Cava n° 10 “Calacata”

Integrazioni PAUR

Relazione tecnica

Integrazioni marzo 2026

Figura 2 – Schema di realizzazione della vasca V1

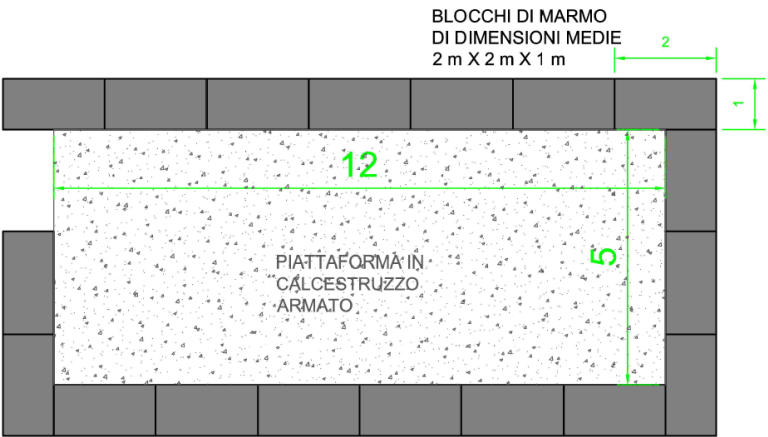
4.1-una relazione integrativa sulle modalità costruttive ed esecutive delle vasche (V1-V2-V3) e che preveda la facile valutazione del riempimento delle stesse (asta graduata o altro metodo) nonché le modalità tempistico operative di svuotamento e/o pulitura delle stesse, ai fini del ripristino della funzionalità, con conseguente gestione del materiale;

4.2-nuovi grafici esecutivi di dettaglio esecutivo (planimetrie attuale progetto, con quote sezioni);

La vasca dovrà avere le seguenti dimensioni (Fig. 2):

- pianta: 5 × 12 m
- altezza utile: 1,70 m
- volume utile: circa 100 m³

Tale volume risulta coerente con il dimensionamento riportato nel Piano di gestione delle AMD (Cap. 7) ed è volutamente sovradimensionato per garantire adeguati tempi di sedimentazione.

La vasca dovrà essere realizzata su platea in calcestruzzo armato, opportunamente livellata; i muri perimetrali saranno in blocchi di marmo con lato di accesso situato a Ovest-SudOvest in modo da facilitarne la pulizia. I blocchi saranno impermeabilizzati mediante applicazione di schiuma tecnica a basso impatto ambientale e vernice impermeabilizzante.
